**Décision n° 2023-DC-0764 de l’Autorité de sûreté nucléaire du 29 juin 2023
fixant à Électricité de France (EDF) des prescriptions complémentaires applicables à la
centrale nucléaire du Tricastin au vu des conclusions du quatrième réexamen périodique du
réacteur n° 1 de l’INB n° 87 et modifiant la décision n° 2011-DC-0227 du 27 mai 2011 et la
décision n° 2015-DC-0494 du 27 janvier 2015 de l’Autorité de sûreté nucléaire**

Annexe à la décision n° 2023-DC-0764 de l’Autorité de sûreté nucléaire du 29 juin 2023 fixant à Électricité de France (EDF) des prescriptions complémentaires applicables à la centrale nucléaire du Tricastin au vu des conclusions du quatrième réexamen périodique du réacteur n° 1 de l’INB n° 87 et modifiant la décision n° 2011-DC-0227 du 27 mai 2011 et la décision n° 2015-DC-0494 du 27 janvier 2015 de l’Autorité de sûreté nucléaire

**Prescriptions applicables aux
INB n° 87 (réacteurs n°s 1 et 2 de la centrale nucléaire du Tricastin)
et n° 88 (réacteurs n°s 3 et 4 de la centrale nucléaire du Tricastin)**

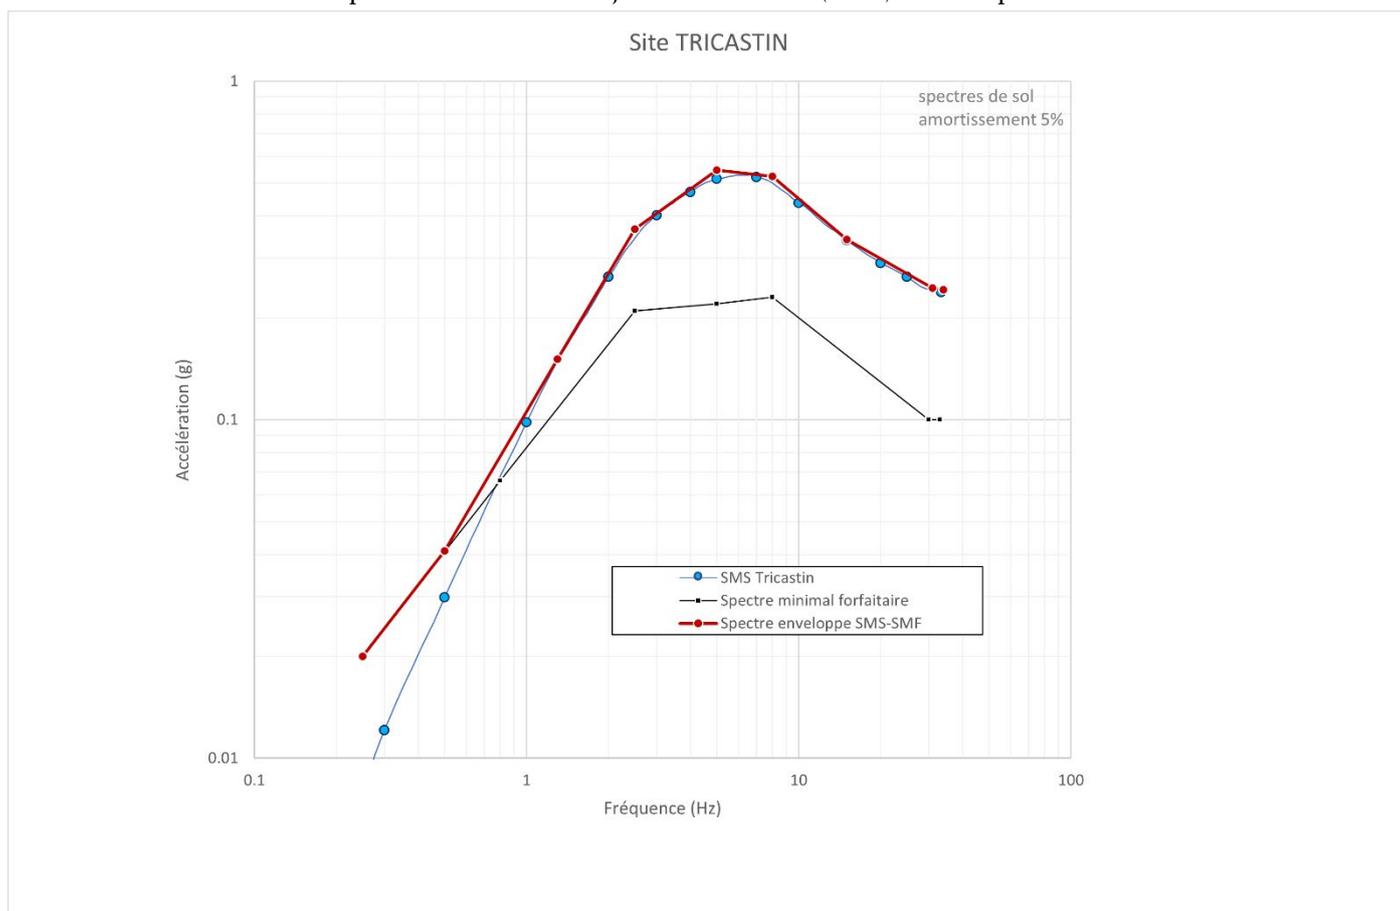
[EDF-TRI-60] L’exploitant prend en considération, au moins jusqu’à la cinquième visite décennale de chaque réacteur, dans sa démonstration de sûreté nucléaire au titre des agressions externes de référence, un mouvement sismique horizontal, pour un amortissement de 5 %, au moins égal à l’enveloppe du spectre minimal forfaitaire et du spectre de séisme majoré de sécurité (SMS) définis par les courbes suivantes :

Le mouvement vertical associé au spectre retenu dans la démonstration de sûreté correspond aux deux tiers du mouvement horizontal.
